## 規格變更通知

### BY1K 型按壓螺絲式端子台 接地型

茲因 BY1K 型按壓螺絲式端子台 接地型的規格變更，特此通知。

BY1K-6NPE		BY1K-10NPE	
	變更前	變更後	變更前	變更後
<p>卡鉤Hooks</p>	<p>4mm (約)</p>	<p>3mm (約)</p>	<p>4mm (約)</p>	<p>3mm (約)</p>

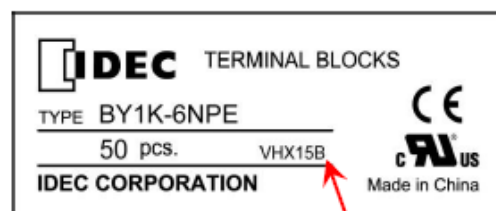
DIN 軌道安裝用卡鉤的寬度將從大約 4mm 改為 3mm。

※變更前後的新舊品可同時使用。
